Comune di Pisa
PIANO DI RECUPERO
AREA IMMOBILE EX-GEA
Via Emanuele Filiberto Duca d'Aosta

**STUDIO ACUSTICO: APPROFONDIMENTI
E RILIEVI RUMORE**

INTEGRAZIONI

OGGETTO : **Procedura di VAS PdR ex GEA - Approfondimento per Rapporto Ambientale VAS (nota ARPAT Prot. 23166 del 04.03.2021)**

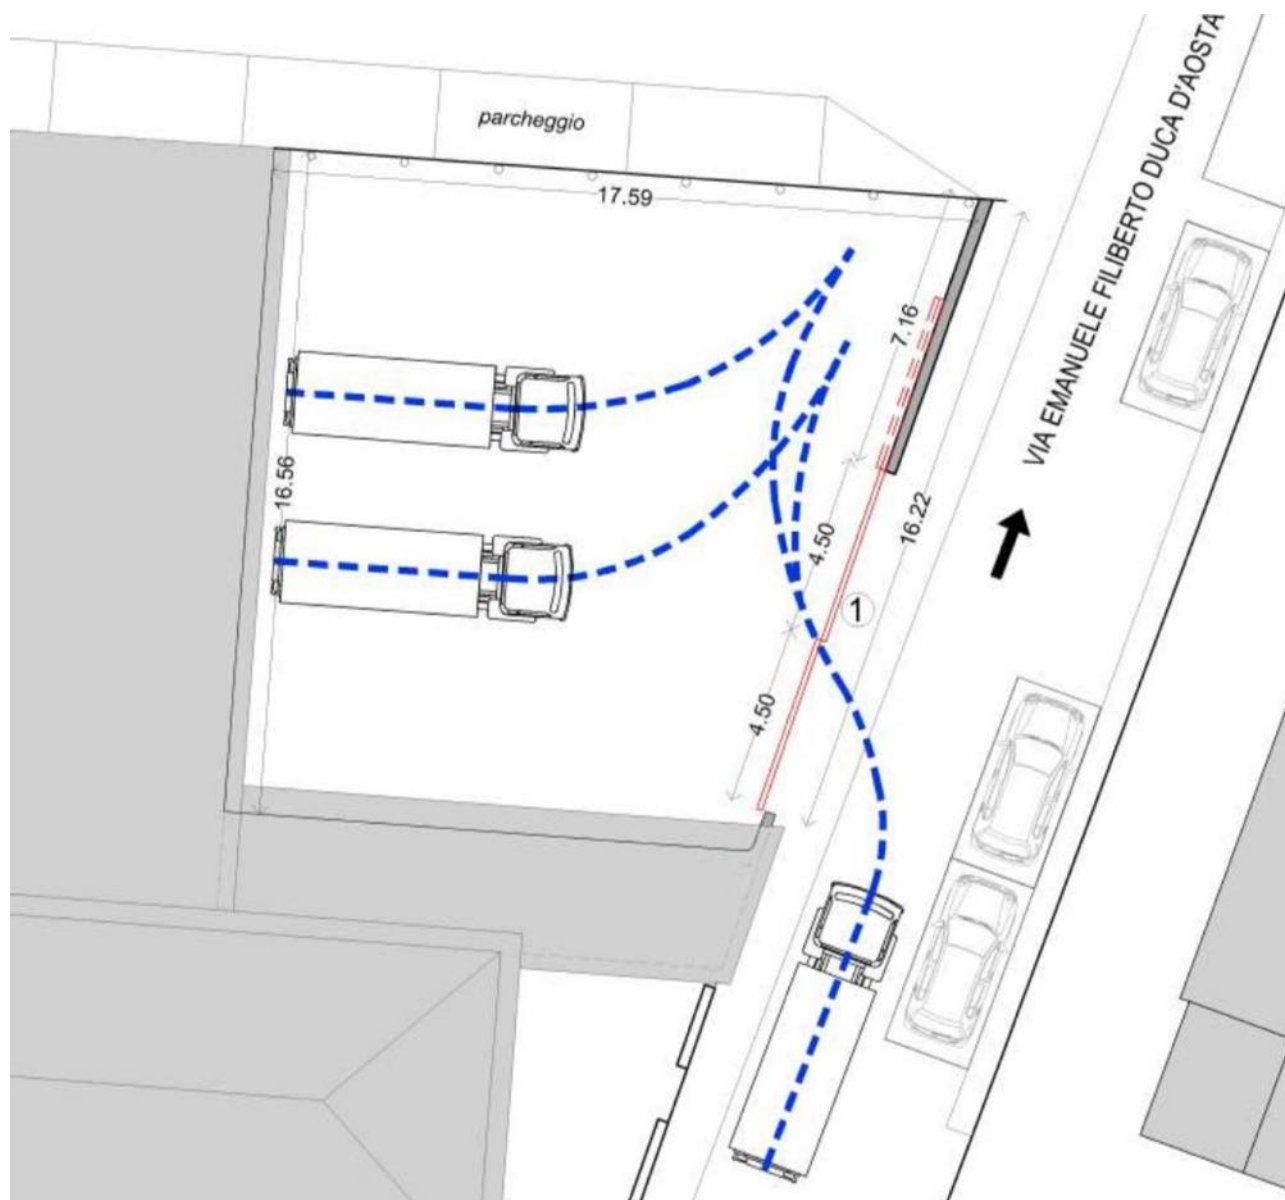
1 L'attività di carico/scarico merci prevista nello spazio esterno, posto in corrispondenza di Via Emanuele Filiberto Duca d'Aosta e in prossimità di tre edifici adibiti ad uso residenziale, potrebbe risultare una fonte di disturbo per i recettori posti in prossimità di essa, tenuto conto dei seguenti fattori:

- **Nella relazione non è stata prevista né descritta nessuna schermatura acustica in grado di abbattere le emissioni sonore verso i recettori**

Se si esamina la tavola progettuale si nota come la zona segnalata si trova di fatto sul retro del negozio, dove sono state ricavate tre piazzole tramite le quali il mezzo in carico scarico si posiziona con il retro lato magazzino, alza la rampa alla quota del magazzino e provvede allo scarico.

Pertanto, considerato che il mezzo una volta accostato alla pedana di scarico spenga immediatamente il motore, le operazioni di carico scarico, presumibilmente con il sistema a roll container, o con il sistema a trans pallett sono eseguite praticamente in ambiente al chiuso; la struttura del magazzino si interpone tra il passaggio della merce in carico scarico e le abitazioni potenzialmente disturbate creando di fatto una schermatura acustica.

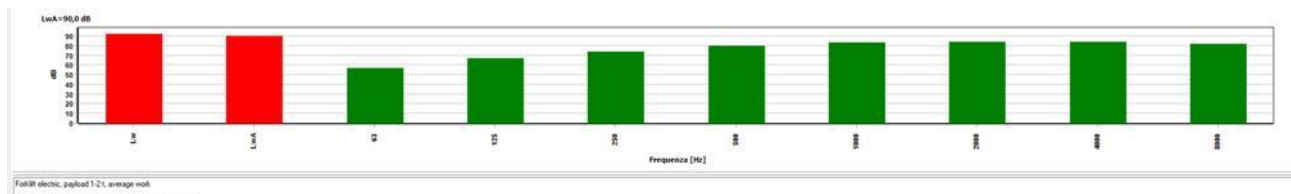
- ***lo spettro di frequenza utilizzato come input al modello e relativo ad ogni sorgente sonora simulata***

Di seguito gli spettri di frequenza utilizzati nel software di calcolo

Di seguito lo spettro utilizzato per le unità esterne dell'impiantistica meccanica dichiarato come

"Averaged value of about 150 industrial sources such as

cooler, fan, compressor": nell'incertezza degli impianti in istallazione si è preferito inserire questi valori medi che i valori riportati nelle schede tecniche degli impianti utilizzati per la simulazione, dai quali si sono altresì ricavati la potenza sonora dimensioni da inserire nel software

Ovviamente nella VIAC definitiva dovranno essere inseriti i valori effettivi.

Risultati Globali (Misura 1 – abitazione con affaccio carico-scarico)

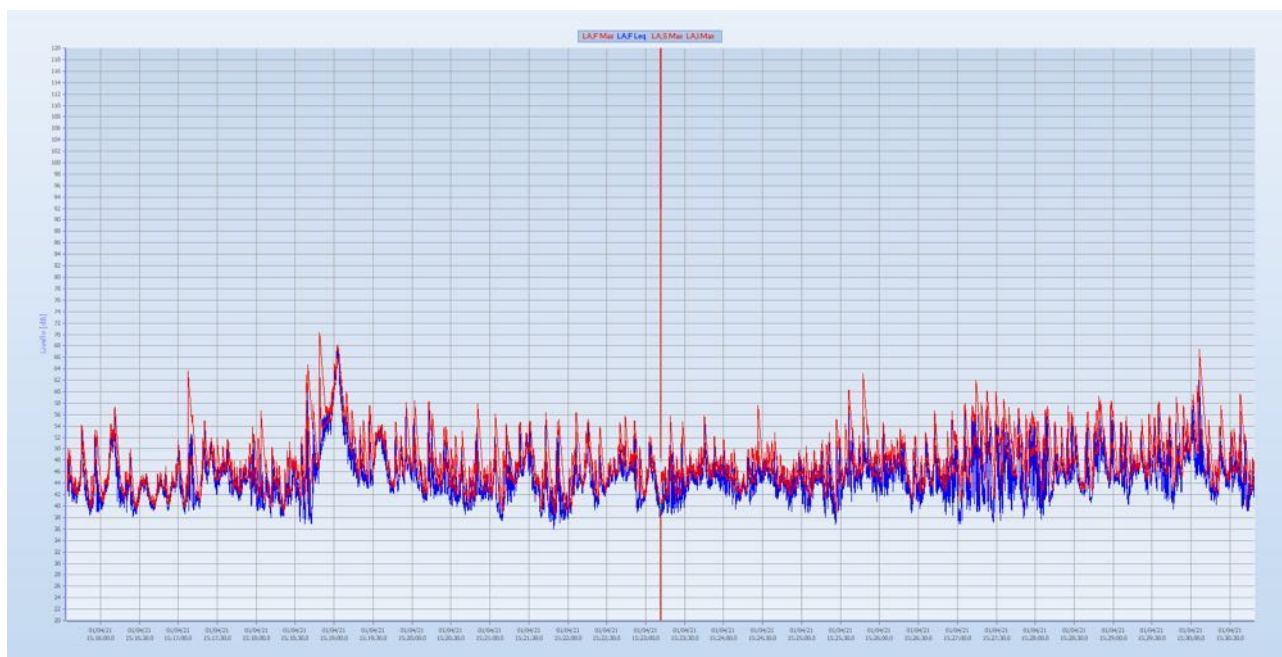
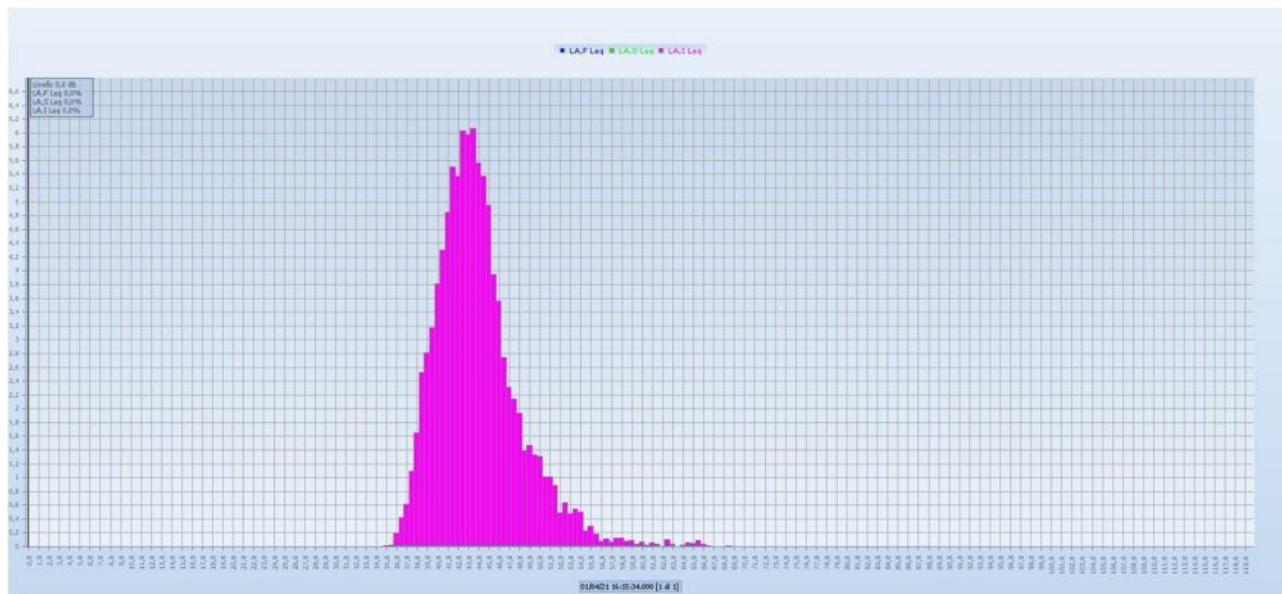
La misura di residuo acquisita sul marciapiede antistante il cancello di ingresso del sito (sigla 732) risente in maniera sostanziale del contributo dovuto al traffico presente su Via Veneto. Si osserva però che almeno in riferimento al recettore D, le finestre della sua abitazione che si affacciano sul lato sud risultano schermate da tale contributo, e pertanto si ritiene che il livello sonoro residuo misurabile presso tale recettore possa essere minore di quanto rilevato dal tecnico nel punto 732.

Punto misura 1

Il punto misura 1 è la zona corrispondente al filo del retro dei mezzi in carico scarico, zona evidentemente maggiormente schermata dalla presenza del recettore con affaccio verso il magazzino anche per la presenza di un manufatto pertinenziale del ricettore

In questo punto di misura inizio 15.16 del 01/04/2021 Tm 15 ' è stato acquisito un leq
 $L(A)_{eq} = 48,3 \text{ dB(A)}$

Tra la misura 1 e la misura 2 troviamo un differenziale di $53,1 - 48,3 = 4,8 \text{ dB(A)}$
In allegato schede misure fonometriche e certificato strumentazione utilizzata.
